**Паспорт доступности  
объекта социальной инфраструктуры (ОСИ)  
№ 2**

- 1.1. Наименование (вид) объекта: Муниципальное автономное дошкольное образовательное учреждение города Нижневартовска детский сад №29 «Ёлочка»;
- 1.2. Адрес объекта: 628615, Российская Федерация, Тюменская область, Ханты-Мансийский автономный округ - Югра, г. Нижневартовск, улица Спортивная, 4;
- 1.3. Сведения о размещении объекта:
- отдельно стоящее здание: производственная деятельность осуществляется на 2 этажах, общая площадь 2147,5 кв.м;
  - наличие прилегающего земельного участка: 10433,0 кв.м;
- 1.4. Год постройки здания 1987, последнего капитального ремонта: Нет данных;
- 1.5. Дата предстоящих плановых ремонтных работ:
- Текущего: Нет данных;
- Капитального: Нет данных;

Акт обследования  
объекта социальной инфраструктуры к паспорту доступности ОСИ

Фото 10

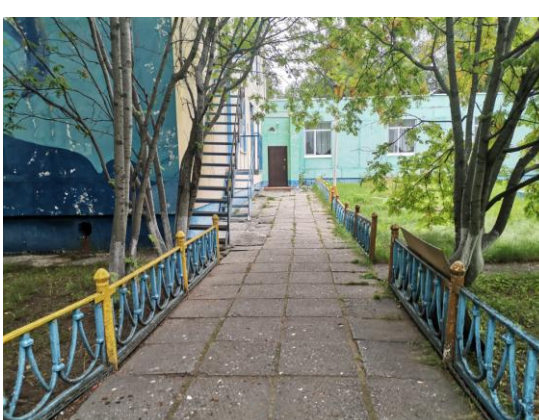
1.2	Путь (пути) движения на территории	Есть	---	4,5,6,7,8, 9,10,11, 12,13,14, 15	Отсутствует визуальная, контрастная маркировка ограждений путей движения, бордюрных камней;	К, О, С	Нанести визуальную, контрастную маркировку; привести в норму, согласно требований СП 59.13330.2020	Нанести контрастную маркировку путей движения на территории объекта, а именно, контрастная маркировка ограждения (забора), бордюрных камней методом окрашивания; Запланировать проведение

<p>высота перепада выше предельной нормы, согласно СП 59.13330.2020;</p> <p>Покрытие пешеходных дорожек, асфальтное покрытие, расположенное на путях следования, требует ремонта;</p> <p>Переходы в местах примыкания пешеходной дорожки и проезжих, внутридворовых, путей образуют одиночную ступень, что недопустимо п.5.1.12 СП 59.13330.2020</p>		<p>высоты перепадов тротуаров и иных путей движения к объекту;</p> <p>Покрытие пешеходных дорожек, асфальтное покрытие, расположенное на путях следования привести в соответствие требованиям ГОСТ 33150-2014 Дороги автомобильные общего пользования. Проектирование пешеходных и велосипедных дорожек. Общие требования;</p> <p>Обеспечить наличие съездов на местах примыкания пешеходной дорожки и проезжих, внутридворовых, путей;</p>	<p>ремонтных работ покрытий пешеходных дорожек вымощенных плиткой, с асфальтным покрытием, обеспечить наличие съездов, по всей ширине пешеходного пути, в местах примыкания пешеходной дорожки и проезжих, внутридворовых, путей;</p>

Фото 16

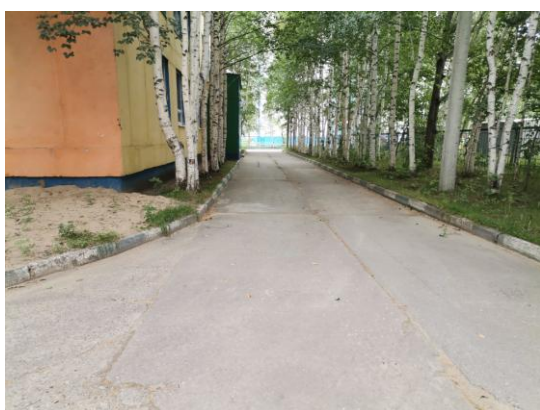
1.4	Пандус (наружный)	Нет	---	---	---	---	---	---
1.5	Автостоянка и парковка	Нет	---	---	---	---	---	---
	Общие требования к зоне	Нет	---	16,17,18,19	Отсутствует визуальная, контрастная маркировка; высота перепада выше предельной нормы, согласно СП 59.13330.2020; Бетонное покрытие, расположенное на путях следования, требует ремонта	К, О, С	Нанести визуальную, контрастную маркировку; привести в норму, согласно требований СП 59.13330.2020 высоты перепадов тротуаров и иных путей движения к объекту; Бетонное покрытие, расположенное на путях следования привести в соответствие требованиям ГОСТ 33150-2014 Дороги автомобильные общего пользования. Проектирование пешеходных и велосипедных дорожек. Общие требования	Определить круг собственников территорий, на которых расположены пути движения от ближайшей ООТ. Сообщить, собственникам территорий на путях движения от ООТ к объекту, о необходимости незамедлительно привести подконтрольные им участки, в соответствии с требованиями СП и ГОСТ, в связи с оказанием на объекте услуг для людей с инвалидностью и МГН, так как при следовании к объекту для получения услуги возникает риск причинения вреда здоровью людей с инвалидностью и МГН.

Фото 23

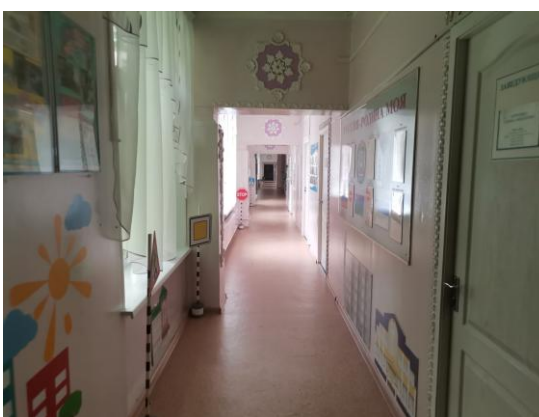
3.1	Коридор (вестибюль, зона ожидания, галерея, балкон)	Есть	---	23,24,25	Ширина путей движения не соответствует требованиям СП 59.13330.2020; Декоративные элементы оформления интерьера, расположенные вдоль стен на путях движения не соответствуют требованиям п. 6.2.6 СП 59.13330.2020	К, С, Г, О, У	По ширине путей движения - технические решения не возможны; Декоративные элементы оформления интерьера, расположенные вдоль стен на путях движения привести в соответствие требованиям п. 6.2.6 СП 59.13330.2020	- Технические решения не возможны, как компенсирующие мероприятия предусмотреть - размещение системы навигации на объекте, а именно установка мнемосхем этажей по обоим лестничным маршам объекта, с указанием всех структурно-функциональных зон, кабинетов, помещений; Справочно: В вестибюлях общественных зданий, с учетом их функционального назначения, следует предусматривать установку

Фото 21

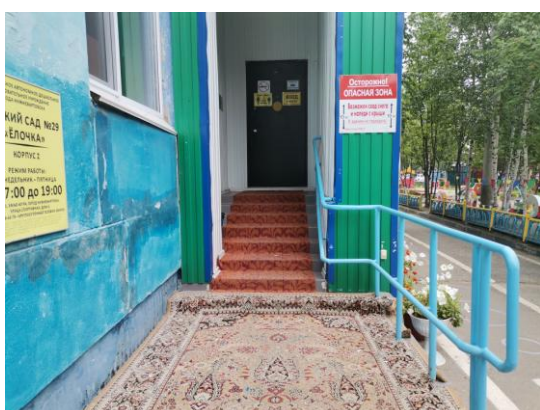
5.1.10);
2.2	Пандус (наружный)	Нет	---	---	---	---	---	---
2.3	Входная площадка (перед дверью)	Есть	---	---	Размер площадки входной группы не соответствует требованиям п.6.1.4. СП 59.13330.2020	К, С, О	Технические решения не возможны, требуются компенсирующие мероприятия, связанные с оказанием ситуативной помощи на объекте;	---

2.4	Дверь (входная)	Есть	---	21	Требуется замена входных дверей с учетом требований СП 59.13330.2016	К, С, Г, О, У	Привести в соответствие с пп .6.1.5; 6.1.7. СП 59.13330.2016 г.	В рамках текущего ремонта требуется замена входных дверей с учетом требований Раздела №6 пп .6.1.5; 6.1.7. СП 59.13330.2016 г., а именно: Дверные проемы вновь проектируемых зданий и сооружений для входа МГН должны иметь ширину в свету не менее 1,2 м. При двухстворчатых входных дверях ширина одной створки (дверного полотна) должна быть 0,9 м. При проектировании реконструируемых, подлежащих капитальному ремонту и приспособляемых зданий и сооружений ширина входных

Φοτο 26

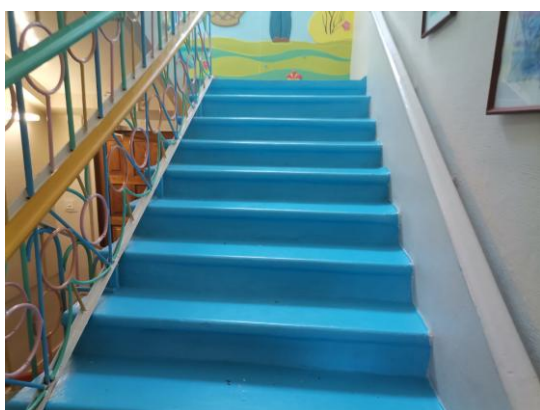
других вертикальных поверхностях, должны иметь закругленные края и не выступать более чем на 0,1 м на высоте от 0,7 до 2,1 м от уровня пола;
3.2	Лестница (внутри здания)	Есть	---	26,27,28, 29,30,31	<p>Перила лестничных маршей не соответствуют предъявляемым требованиям СП 59.13330.2020, ГОСТ); Отсутствует контрастная маркировка оконечных ступеней лестничных маршей; Отсутствует тактильная маркировка продолжительно сти лестничных маршей;</p>	С, О	<p>Предусмотреть возможность замены перильного ограждения лестничных маршей с приведением в соответствие действующим требованиям ГОСТ и сводов правил, регламентирующих данную категорию; После проведения вышеуказанных работ, обеспечить наличие тактильно-контрастной и контрастной маркировки лестничных маршей;</p>	<p>- Требуется замена ограждения маршевых лестниц, расположенных между этажами здания, с установкой одноуровневых поручней ( высота 0,9 м.) снабженных нетравмирующих завершением, с удлинением в пределах 0,3 м., относительно марша лестницы (СП. 59.13330.2016. п. 5., п.5.1., ГОСТ Р 51261).- Обустройство противоскользящей полосы на проступях ступеней каждого лестничного марша. Краевые ступени лестничного марша обустроить одной или несколькими противоскользящими полосами, контрастными с поверхностью ступени, (например желтого цвета), имеющие общую ширину в</p>

Φοτο 46

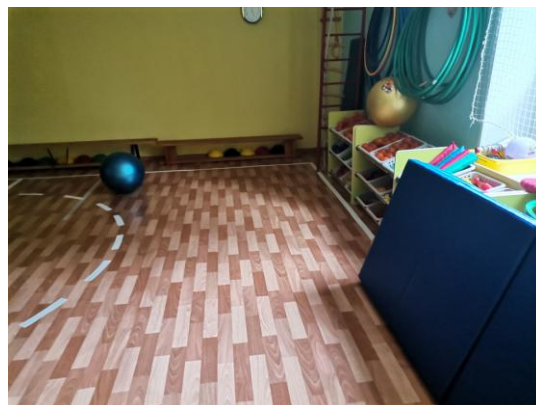
4.2	Зальная форма обслуживания	Есть	---	45,46,47,48	Отсутствует нормативная ширина проходов, регламентированных нормами СП 5913330.2016	---	Привести в соответствие с действующими нормами СП 59.13330.2020	Обеспечить расстановку столов, (требуется использование специализированной мебели, вспомогательного оборудования и инвентаря.

Оборудование должно обеспечивать беспрепятственное движение инвалидов.  Ширина прохода не менее 1,1 м., для обеспечения свободного прохода при проезде кресла-коляски;
4.3	Прилавочная форма обслуживания	Нет	---	---	---	---	---	---
4.4	Форма обслуживания с перемещением по маршруту	Нет	---	---	---	---	---	---
4.5	Кабина индивидуального обслуживания	Нет	---	---	---	---	---	---
4.6	Место приложения труда	Нет	---	---	---	---	---	---
4.7	Жилые помещения	Нет	---	---	---	---	---	---
	Общие требования к зоне	Есть	---	---	Нарушение действующих норм СП 59.13330.2020	К, О, С, Г, У	Привести в соответствие с действующими нормами, регламентирующими данное требование (СП 59.13330.2020);	Обеспечить расстановку столов, (требуется использование специализированной мебели, вспомогательного оборудования (увеличители, линзы Френеля и д.р.) инвентаря и оборудования должна

Φoto 52

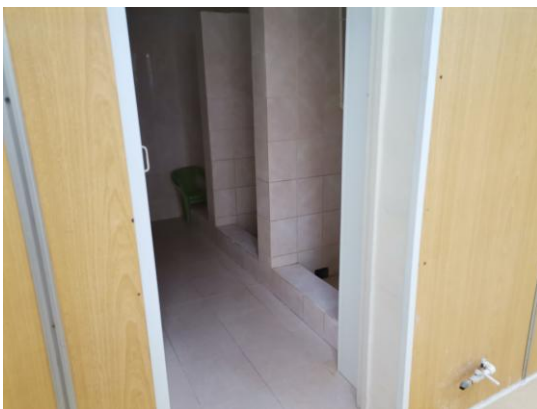
6.1	Визуальные средства	Есть	---	51,52	Нарушение действующих норм СП 59.13330.2020	К, О, Г, У	Привести в соответствие с действующими нормами, регламентирующими данное требование (СП 59.13330.2020);	Обеспечить наличие в составе системы навигации на объекте (световой маяк; контрастные маркировки дверей, ручек дверей; информационные таблички и т.д.), фотолюминесцентной эвакуационной системы с размещением на путях движения и эвакуации посетителей, включая людей с инвалидностью и МГН;
